Информационный бюллетень №176

Применение штуцера бокового 53443.1112150, взамен штуцера 5340.1112150 на двигателях семейства ЯМЗ-530 производства ОАО «Автодизель»

Ярославль, Россия, 28 июня 2016 г.

Рис. 1. 5340.1112150

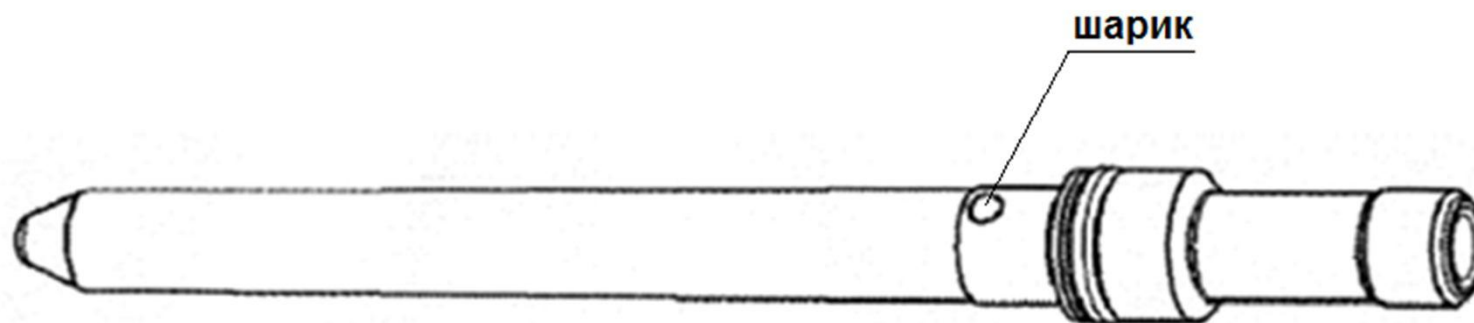
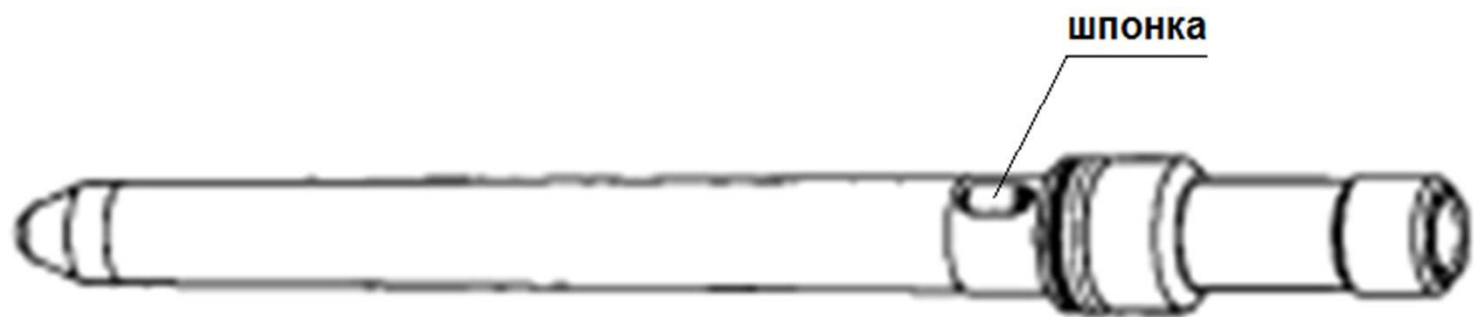
С июня 2016 года на двигателях семейства ЯМЗ-530 применяется штуцер боковой 53443.1112150 (рис. 2), взамен штуцера бокового 5340.1112150 (рис. 1). Таблица 1.

На штуцере боковом 53443.1112150 введены шпонки для исключения проворота его в головке блока цилиндров при затягивании. Штуцер боковой 53443.1112150 применен на давление топлива до 2000 бар, штуцер боковой 5340.1112150 - на давление 1800 бар.
